### TOP 3: Friedrich-Ebert-Straße 69 - 71

Abbruch und Neubau von Mehrfamilienhäusern

- Wiedervorlage, zuletzt beraten am 23.09.2016, 18.11.2016 und 10.02.2017

### Variante 1:

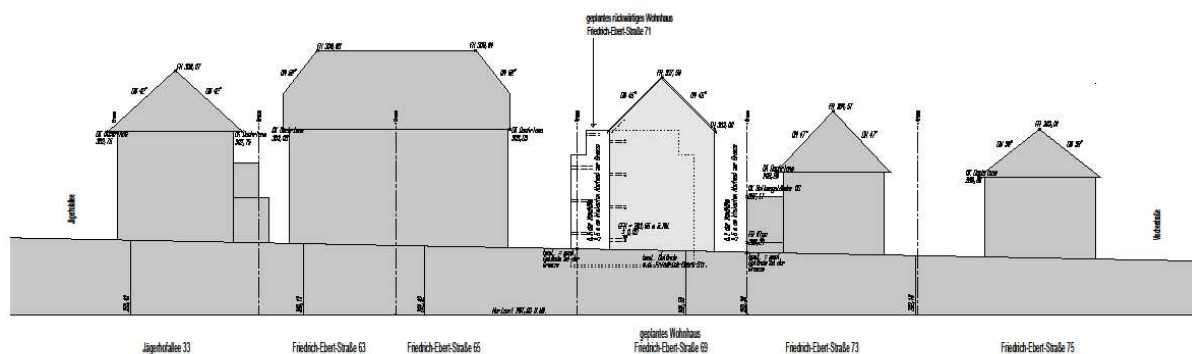
Eine Anpassung der Geschossigkeit des Vordergebäudes an das westlich angrenzende Bestandsgebäude Friedrich-Ebert-Straße 65 wie in Variante 1 gezeigt ist nur mit der Reduzierung der Tiefe der Abstandsflächen auf 0,2 der Wandhöhe möglich.

Schwarzplan Variante 2

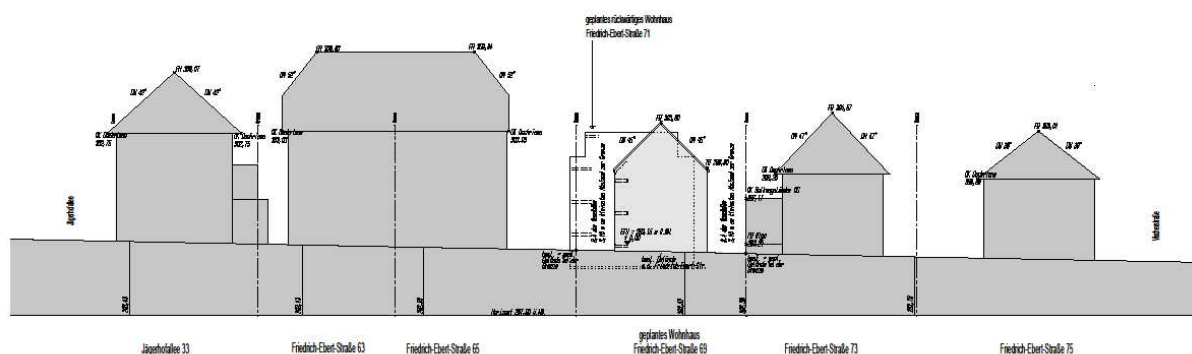
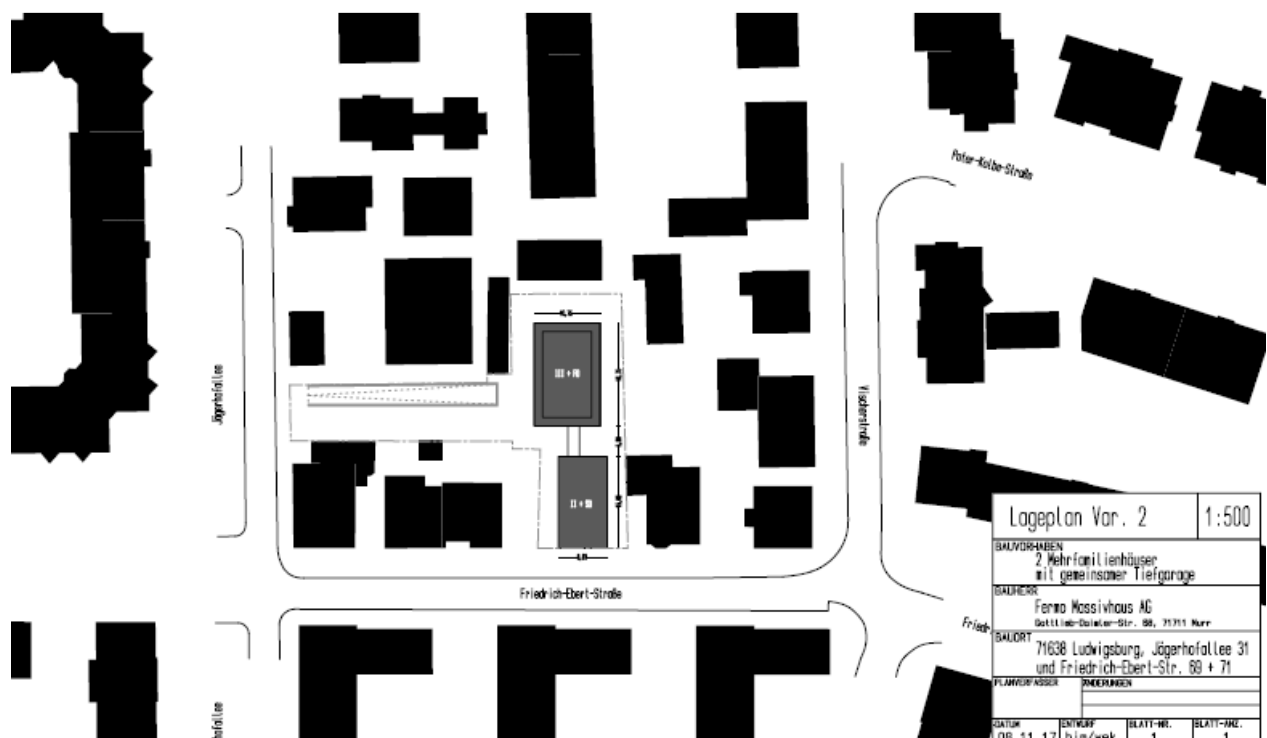
Variante 2 zeigt ein Vordergebäude, das die Mindestvorgabe der LBO mit einer Tiefe der Abstandsflächen von 0,4 einhält. Naheliegender entsteht dann ein zweigeschossiger Baukörper mit Satteldach, dessen Kubatur den beiden östlich angrenzenden Einfamilienhäusern entspricht.

Die Tiefen der Abstandsflächen in dem Baugebiet betragen nach § 5 Abs. 7 LBO mind. 0,4 der Wandhöhe und sind zwingend einzuhalten. Voraussetzung für geringere Abstandsflächen nach § 6 Abs. 3 LBO bestehen nicht. Auch bei einer Festsetzung geringerer Abstandsflächen über eine örtliche Bauvorschrift nach § 74 Abs. 1 Nr. 7 LBO gelten in der Begründung und Abwägung dieselben hohen Anforderungen. Von einer allgemeinen Reduzierung der Abstandsflächen in dem

Baublock wird dringend abgeraten. Insoweit ist nur die Variante 2 mit Abstandsflächen von mind. 0,4 der Wandhöhe genehmigungsfähig.
